OGGETTO Presentazione osservazione.

Progetto: S.S. 67 "Tosco-Romagnola" per i lavori di adeguamento del tratto tra la località S. Francesco in Comune di Pelago e l'abitato di Dicomano. Variante di Rufina (FI). Lotto 2A-2B

Procedura: Valutazione Impatto Ambientale

Codice Procedura: 11222

Foto 2: [Pozzi e Derivazioni \(provincia.fi.it\)](http://mappe.provincia.fi.it)

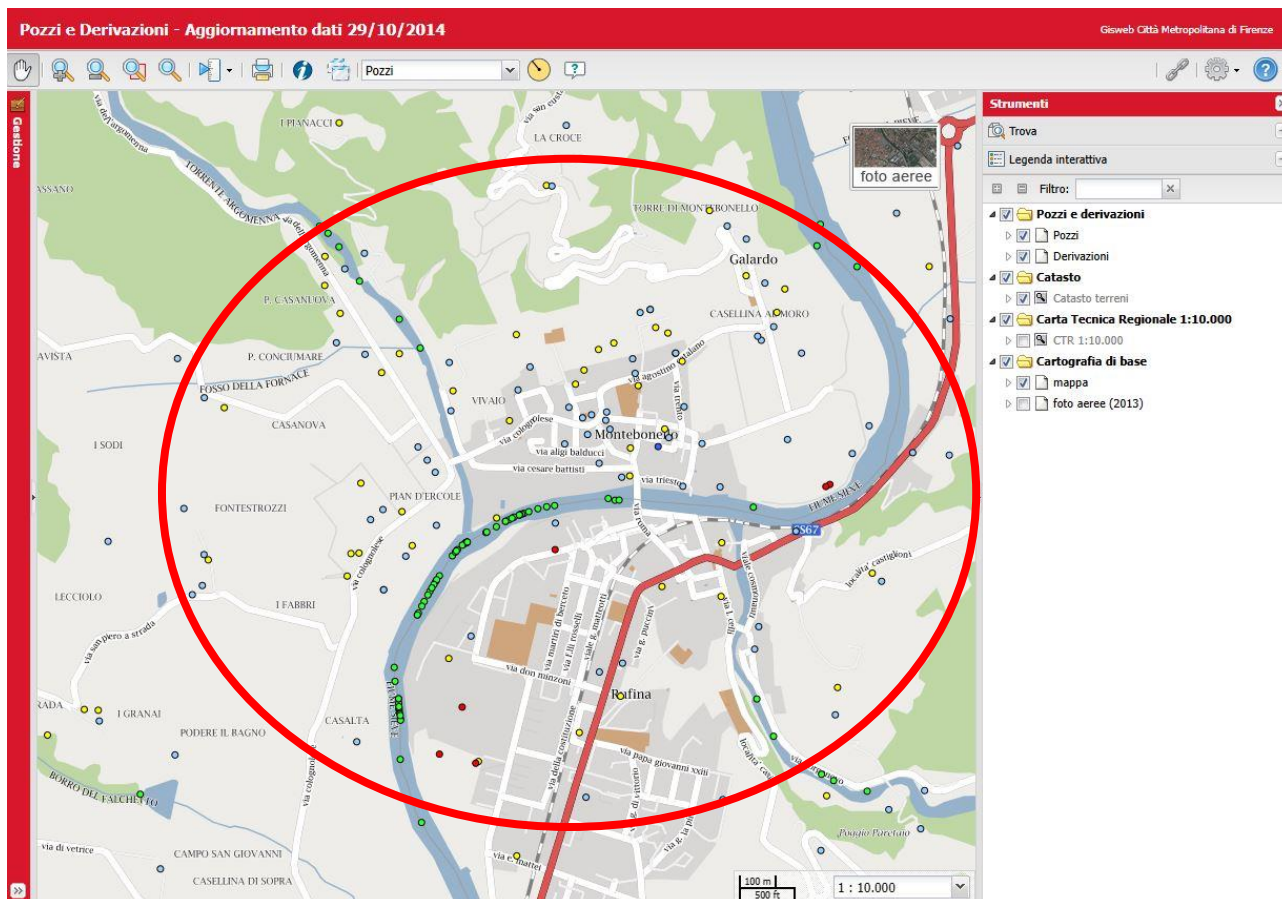
- Il pozzo artesiano rimarrebbe completamente sommerso sotto la rotatoria alta 4 metri (e relative uscite);
- Sotto la rotatoria rimarrebbero anche i fossi di scarico dei drenaggi delle vigne poste a monte, che nei periodi di pioggia intensa hanno una bella portata (tanto che quando si riempiono di materiale portato dalla corrente, si possono ostruire arrivando ad allagare i campi vicini);
- Il tracciato, in uscita dalla rotatoria verso il viadotto Argomena, interseca la condotta generale del metano segnalata da apposita cartellonistica gialla (alla quale siamo allacciati anche noi);
- Quasi tutto il percorso del futuro tracciato, compreso le aree di CANTIERE per i campi base o operativi, si trovano comunque ad interessare una miriade di pozzi di questa zona oltre al nostro (foto 2).

In base a quanto detto finora, ci chiediamo come Anas potrà rendere accessibili alle utenze di questa zona i tubi di acqua-metano-elettricità, in caso di lavori per manutenzione, guasti o perdite.

Foto 5

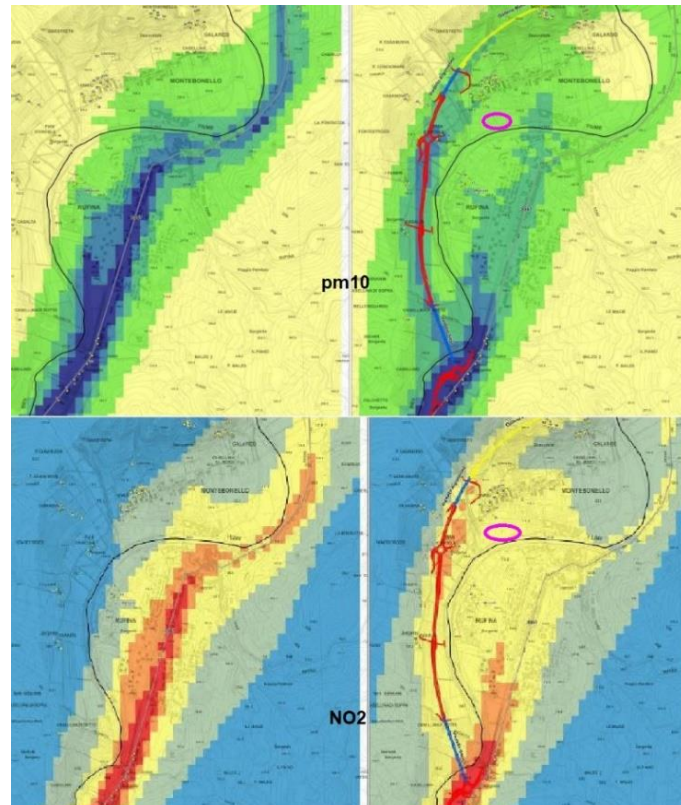
Oltre a questa mancanza, notiamo che comunque sia, in questa area, vi sarà un accumulo degli inquinanti visto lo sbocco anche della vicina galleria (a ridosso anche dei molti edifici che si trovano in quella zona). Per correttezza diciamo che la fabbrica insalubre è rimasta al centro del paese, e in un certo senso lo è anche di Rufina, anche se è separata dal fiume Sieve. Nella foto 5, il cerchio in rosa (a dx) è l’area dove è situata la fabbrica (in quella zona ci sono anche altre attività artigianali).

Nelle fotosimulazioni delle emissioni NO₂, ci sembra strano anche che tutto il centro di Rufina (eccetto davanti alla Coop), rimanga tra 0,5 e 1 (mcg/mc – colore giallo). In quanto c’è anche la Stazione Ferroviaria con diversi parcheggi sempre pieni di auto, ed una circolazione interna che crea un movimento dovuto agli spostamenti tra scuola, lavoro, servizi, sport, quasi esclusivamente sempre nelle ore di punta. Ed è impensabile immaginare di diminuire il traffico interno e/o generato dalle attività locali, o che coloro che arrivano da Pontassieve o Dicomano, possano preferire la nuova variante per arrivare nel centro abitato di Rufina (con dispendio di km. inutili). A Rufina c’è anche un distributore di benzina, che si presume possa essere attrattivo per gli automobilisti per rifornirsi del carburante, anch’esso determina movimento dei mezzi in quel luogo (pesanti e non).

Foto 9

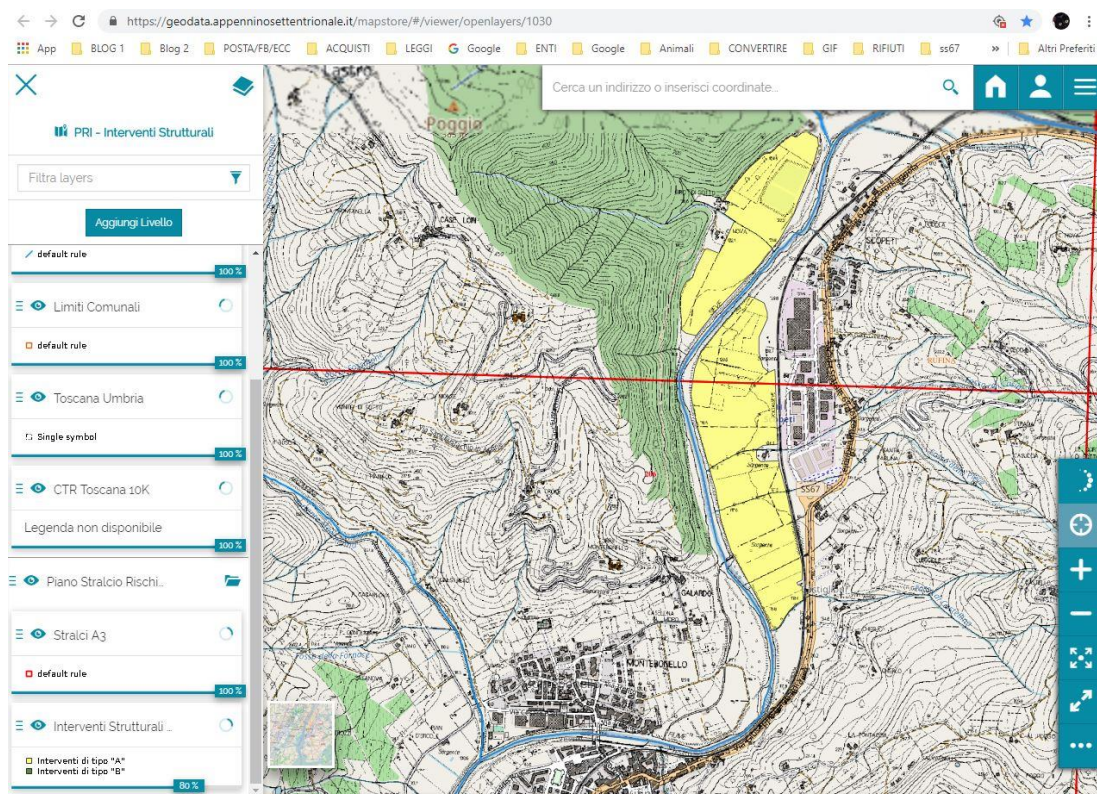
I piloni del viadotto che esce dalla galleria per congiungersi alla rotatoria di Scopeti, ricadono in gran parte nella cassa di espansione in riva sinistra del fiume Sieve, dividendola in due. **Eventuali volumi compensativi alla naturale espansione dell'acqua in caso di esondazione, e per non aggravare il RISCHIO a valle, da dove vengono recuperati? Lo ribadiamo anche più avanti.**

Foto 17

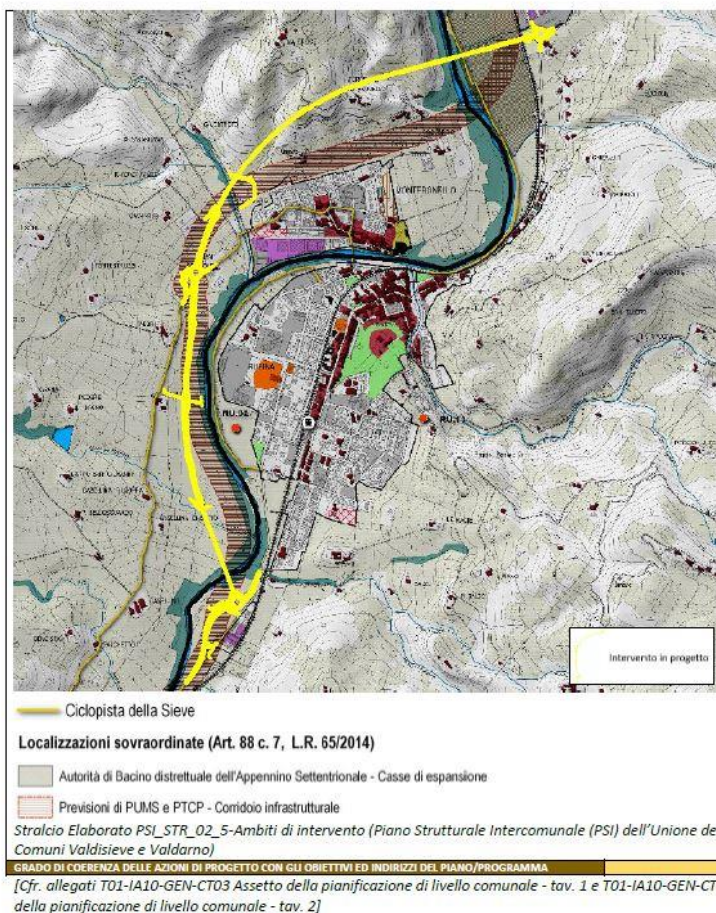
Inoltre percorre un tracciato completamente al di fuori del corridoio infrastrutturale previsto che era stato lasciato abbastanza largo proprio per permettere di adagiarsi il nuovo tracciato, anche se avesse avuto bisogno di qualche correzione, comunque rimanendoci dentro. Foto 17

Foto 21

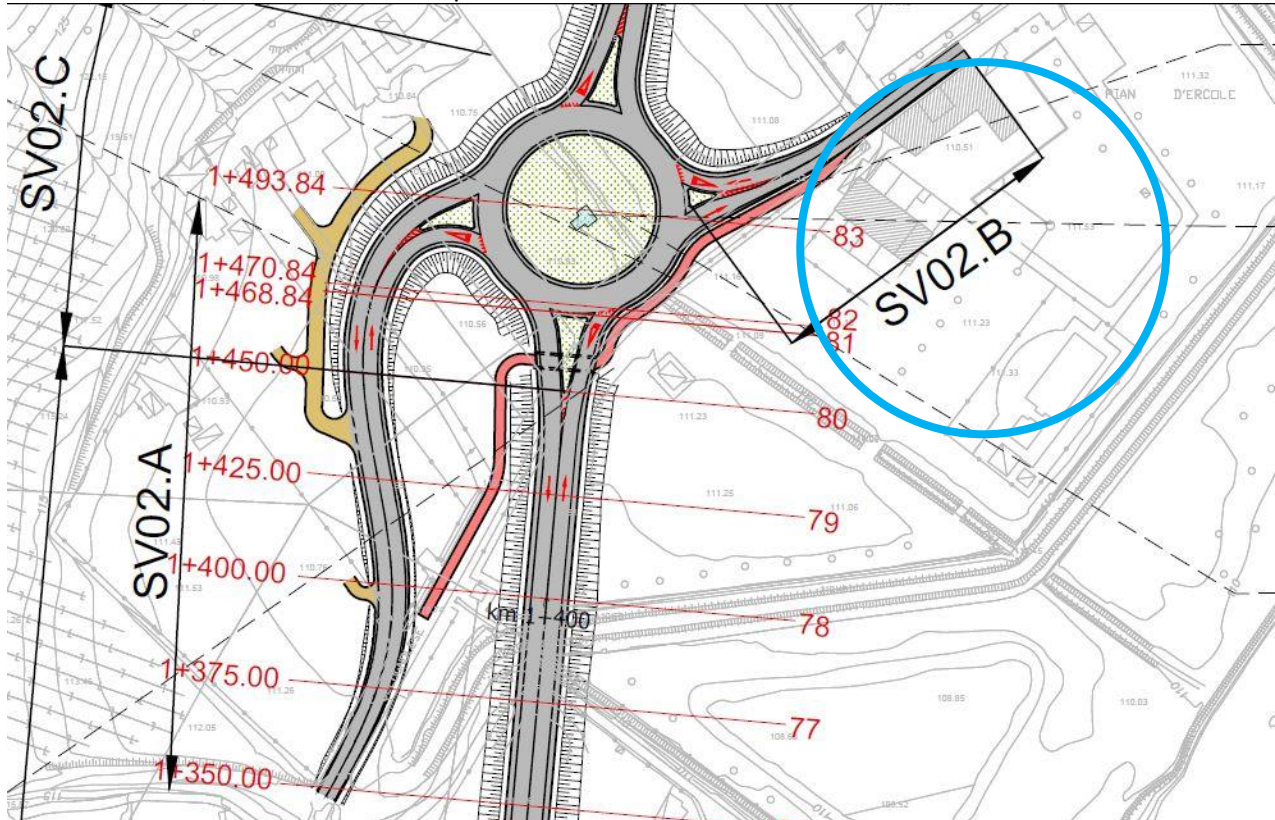
Intanto partiamo dal solito **rilevato** rispetto al piano di campagna: come si vede nelle foto 21 (T011A20GENPP01), 22 (rendering simulato) e 23 (Google Maps), l'**uscita** per Montebonello finisce quasi direttamente dentro alle finestre dell'Albergo Pian d'Ercole Resort (attualmente in vendita – cerchio blu). L'uscita è ancora in rilevato (stando al rendering) e passa proprio davanti al cancello e alle finestre della casa colonica principale (da dove passerà poi anche la mini pista ciclabile), e circa alla stessa altezza della palazzina dei mini appartamenti (subito sulla destra).

Nei campi dove è prevista la rotatoria ci sono diversi **canali di raccolta dell'acqua** proveniente dai campi e vigne sovrastanti, anch'essi pieni di fossi che si ricollegano a quelli in piano che poi defluiscono in Sieve. I 2 fossi principali rimangono completamente **TOMBATI** (come si evince dalle planimetrie) a causa: uno della rotatoria stessa, uno sia dallo svincolo ovest che dal tracciato principale (tutti in rilevato) minimo di 4 metri. Soprattutto quello sotto la rotatoria è già oggi causa anche di allagamenti dei campi durante piogge intense perché il materiale che viene portato dalla collina tende ad ostruirlo lungo il percorso, formando dei tappi. Che il materiale, durante la pioggia, venga trasportato dall'alto verso il basso sembrerebbe cosa palese da capire, a meno che non si faccia passare una tubazione enorme sotto strada fino alla Sieve (che piano piano però si riempirebbe, i contadini di quegli orti lo sanno bene, basta chiederlo a loro), ma non ci sembra di aver capito che sia così. Quindi quando ci saranno piogge intense quel punto costretto tra i rilevati di rotatoria, uscite e tracciato, diventerà una bella piscina.

Foto 24 pozzi e derivazioni

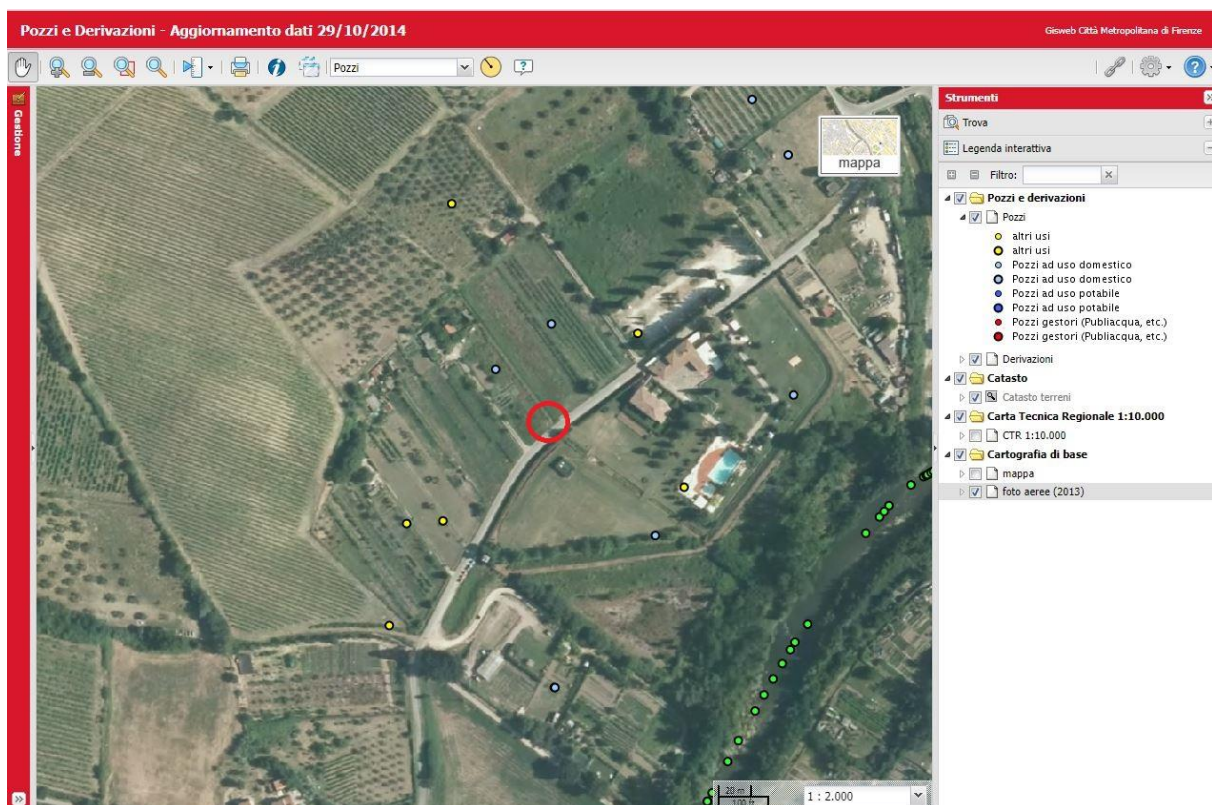
Addirittura un POZZO, a servizio di 3 famiglie (oltre agli orti) che vi hanno la residenza, RESTA completamente SOTTERRATO sotto la ROTATORIA. Stiamo scherzando? Foto 24

Nella foto sopra l'immagine della [mappa](#) dei pozzi e derivazioni della Città Metropolitana di Firenze, che tuttavia non è aggiornata, oltre a quello in rosso ne mancano anche altri (l'ultimo aggiornamento risale al 2014).
